Notat

Saksbehandler: Plan, landbruk og teknikk/Frank van den Ring
Vår referanse: 16/35 - 91 / FA - L12, PLID - 20160001, GBNR - 57/162
Dato: 11.08.2017

Emne: Sammendrag av mottatte merknader etter 1. gangs høring av planforslaget for Holstadåsen Øst

Utsnitt av NGUs temakart "Marin grense og mulighet for marin leire"

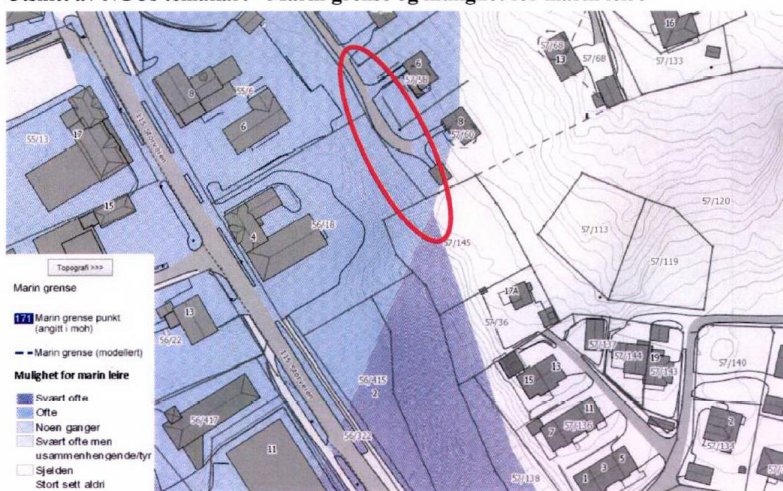
De vil gjøre oppmerksom på NGUs løsmassekartlegging i området for Holstadveien at det kan finnes marine leire under fyllmassene jf. bildet.

Vi gjør derfor kommunen oppmerksom på at det bør vises aktsomhet mht. grunnforholdene for den planlagte veien i sørvest – opp mot Holstadveien.

Ved utarbeidelse av planforslaget har kommunen gitt oppdrag til Cowi for geologisk befarings i 2 aktuelle områder. Etter en samlet vurdering ble atkomstløsning G trukket fra planforslaget.

Løsmassekart ble brukt som grunnlag for vurderingen og da ble det konkludert at enden av Holstadveien ble fylt med masser (se utklippet i rapport fra Cowi). Rapporten viser at aktuelt undersøkingsområde ligger sørover i ravinert område med tykk havavsetning.

Ved utarbeidelse av «plan for bygging» for utvidelse av atkomstvei Holstadveien skal eksisterende veifundamenten avklares geoteknisk og tas hensyn til med eventuelle tiltak.

Se blå trase på kartet fra sentrumsplanen med nåværende og framtidige fargelagde arealformål.

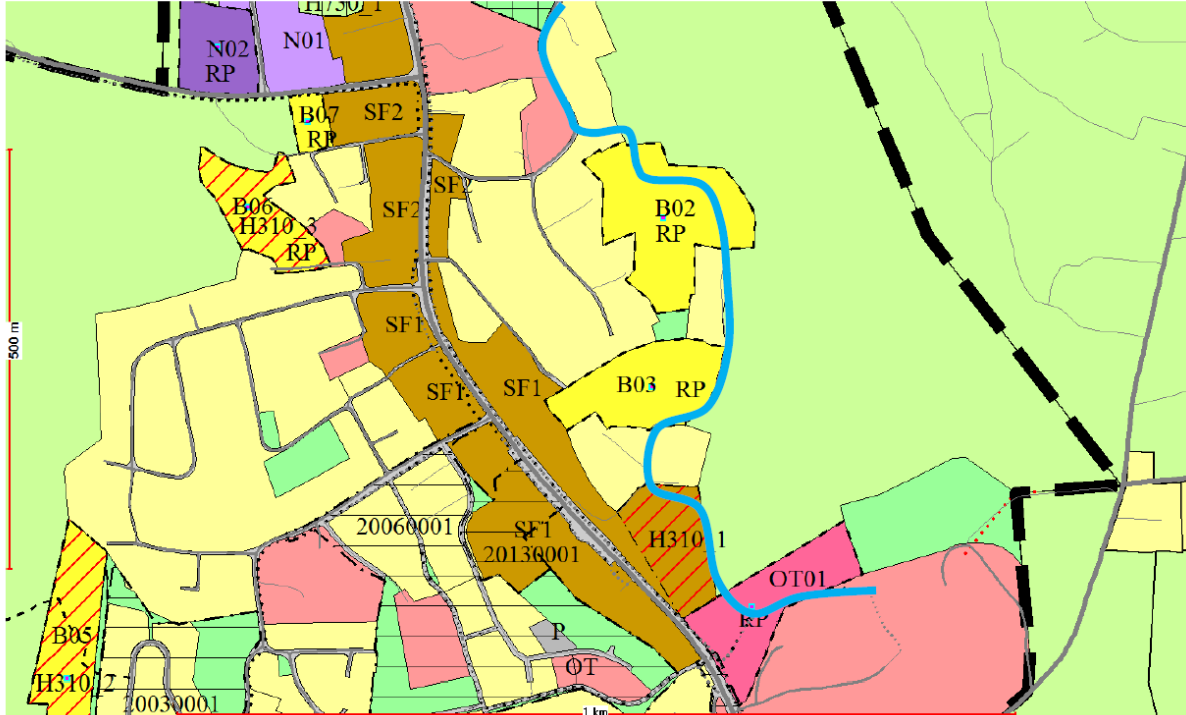
De tilrår å vurdere rekkefølgekrav om opparbeiding av de ulike stikkveiene som de ikke kan se finnes i forslaget. De minner om rekkefølgekrav i sentrumsplanen § 1-7, der det står at gang- og sykkelvei til eksisterende nett skal etableres før detaljregulering kan vedtas av felt B3.

Rekkefølgekravet i sentrumsplanen jf. § 1-7 første punkt er vurdert og utredet i planforslaget slik at eksisterende områder i sentrum kobles sammen gjennom infrastrukturen i planen for nytt boligfelt. Atkomstvei med fartsgrense 30 km/t brukes til gang-/sykkelvei også.

Det vises til trinnvis utvikling sørover når detaljplan for Karlsrudlia Sør utarbeides med kobling videre mot Sollia og Kirkelundskole. (Se vedlagt illustrasjonskart som ble brukt i vurdering av innspill fra Kirkelund skole.)

Gang-/sykkelvei forbindelse mellom skolene, Vestgård i nord og Kirkelund i sør.

Utklipp av plankart med avstander fra begge hus til veikanten.

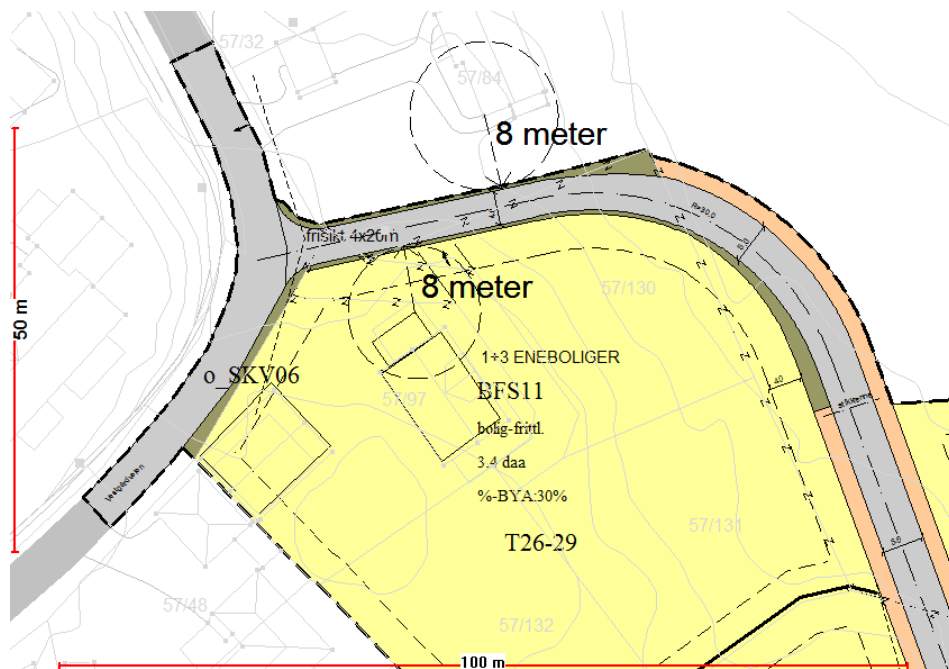
Eiere motsetter seg utarbeidet forslag med alternativ B som atkomstvei fra Vestgårdveien som er planlagt på tomtegrense mellom bnr 97 og 84 og følger grense langs bnr. 130 og 131. Bnr. 132 ligger innenfor plangrensen. De mener at kommunen burde vurdere andre alternativer med tanke på trafiksikkerhet og videre utviklingsmuligheter for Vestgårdveien.

Planforslaget inneholder også rekkefølgekrav for å oppgradere eksisterende atkomstveier, slik at Vestgårdveien, skal bli til en akseptabelt trafiksikkert tilstand. Det betyr at trafikkert Vestgårdveien får flere fartshumper og i kombinasjon med planlegging av avkjørsel skal dette virke positivt.

Atkomstvei mellom aktuelle tomter ligger med veikanten 8 meter fra husveggene av bnr. 97 og 84.

Ellers har planforslag tatt hensyn til eksisterende tomter og på østsiden av tomtene ligger veitraséen utenfor eiendommene. Planforslaget viser at samlet areal for eiendommene for 97, 130, 131 og 132 blir tilpasset til 3427 m² i forhold til nåværende 3158,3 m².
